Objet : Projet de mine de fer du lac Bloom - Réponses aux questions complémentaires

PROJET DE MINE DE FER DU LAC BLOOM

Réponse aux questions complémentaires

Q104949

Figure 3.6 Bilan d'eaux de procédé et autres effluents

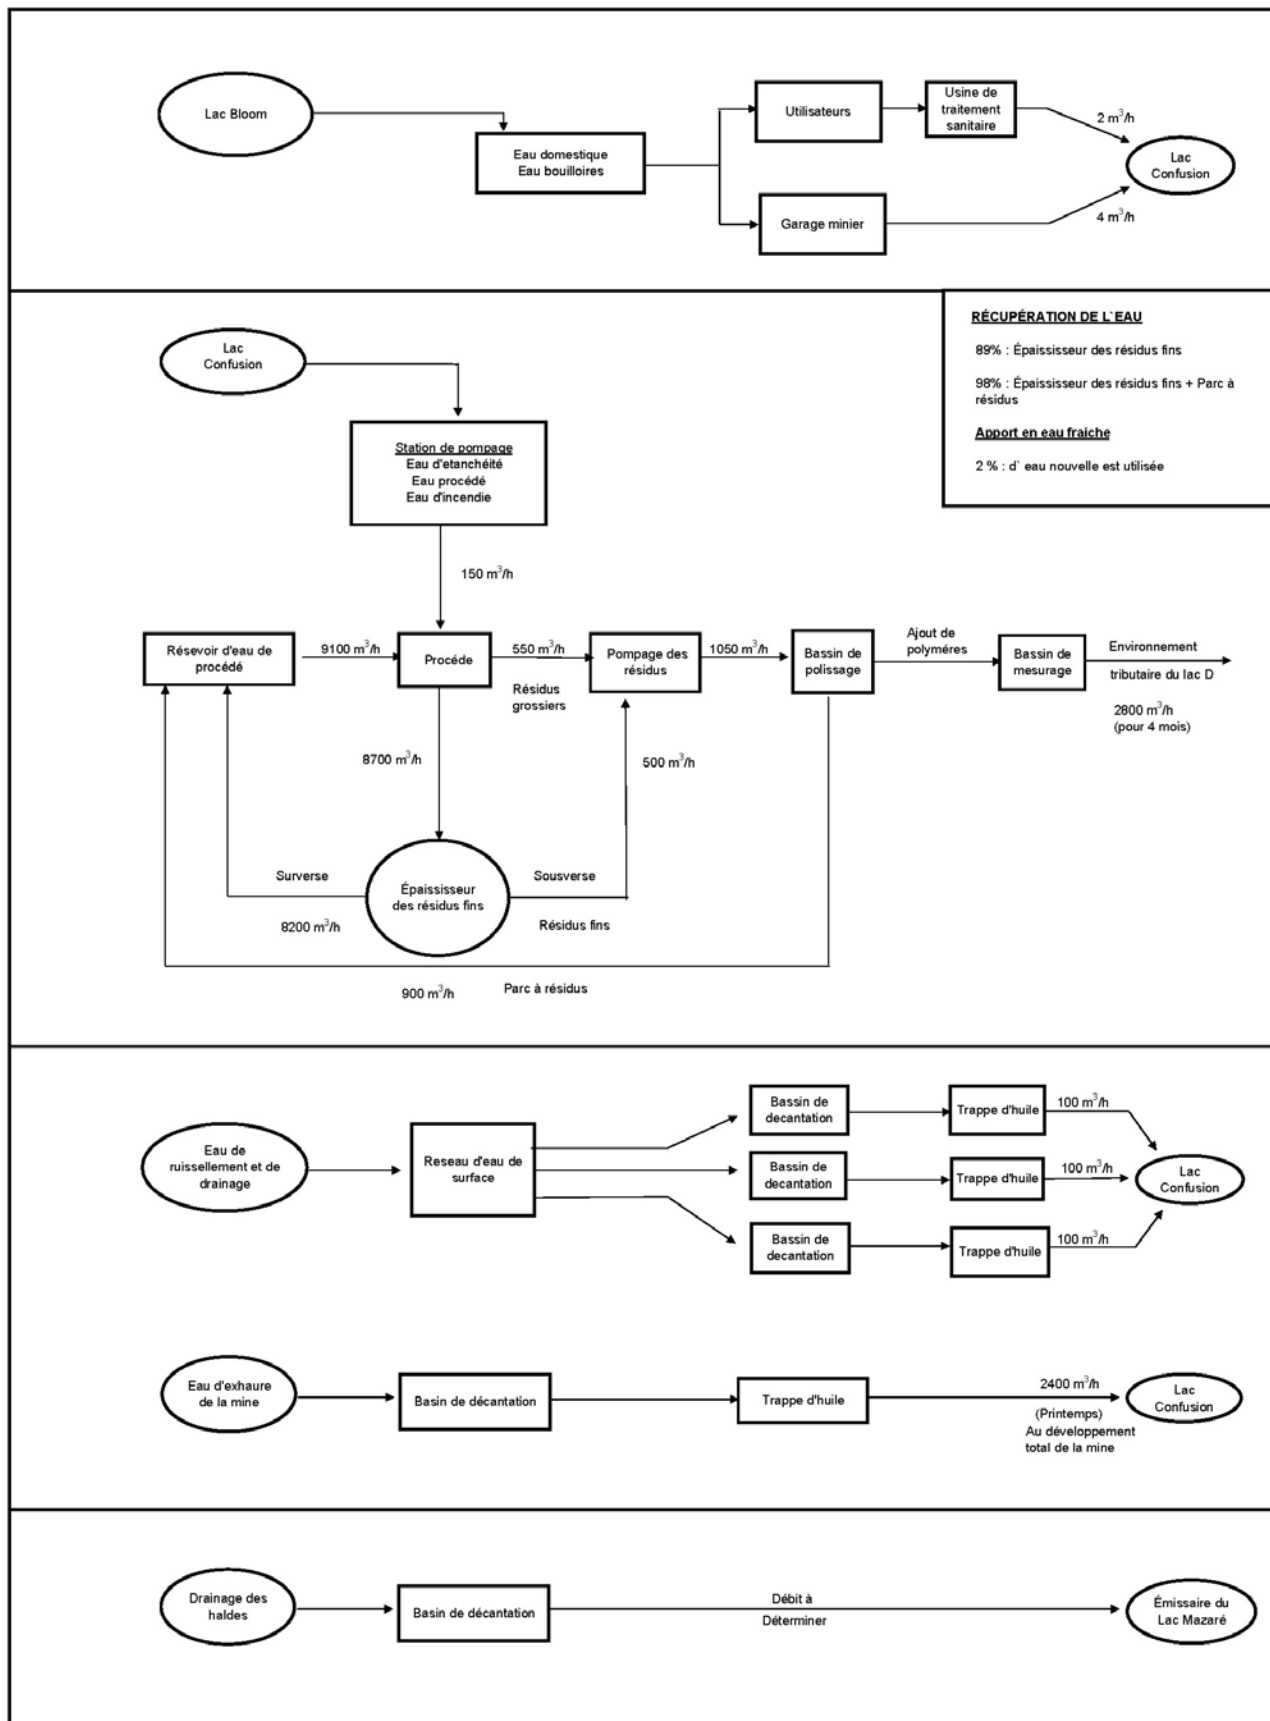
Le schéma des eaux présenté à la figure 3.6 du Volume 1 de l'étude d'impact devra être modifié pour refléter la nouvelle gestion des eaux. Ce schéma devrait permettre d'identifier les apports d'eau des aires d'accumulation de stériles et de résidus, les eaux d'exhaure, les eaux de ruissellement et de drainage, les eaux sanitaires ainsi que le drainage périphérique non contaminé. Ce schéma devrait également permettre de déterminer ce qui constitue un effluent final; est-ce le cas pour l'effluent issu du séparateur d'huile situé en aval du bassin de décantation et qui récolte les eaux de drainage périphérique du site minier (halde à stériles du lac Pignac, aire de stockage du minerai et du concentré) ? Éventuellement, tous les éléments de la gestion des eaux devront également être présentés sur un support cartographique.

RÉP. Une nouvelle figure 3.6 est soumise ci bas et montre le bilan d'eaux de procédé et les autres effluents. Ce schéma en combinaison avec le dessin des aménagements cité à la question D permet de mieux comprendre quels sont les effluents finaux, soit les eaux sanitaires, les eaux d'exhaure, le drainage périphérique du secteur de l'usine (concasseur, aires de stockage du minerai et du concentré), les eaux de lavage du garage, le drainage périphérique des haldes à stériles et la surverse du parc à résidus. Précisons que le débit de l'eau d'exhaure présenté à la figure 3.6 comprend l'eau de fonte de la neige qui sera évacué pendant environ un mois au printemps. Le reste de l'année le débit sera beaucoup plus faible. Ce débit sera rencontré lorsque la superficie maximale de la fosse ultime sera atteinte, soit après environ 10 ans d'exploitation.
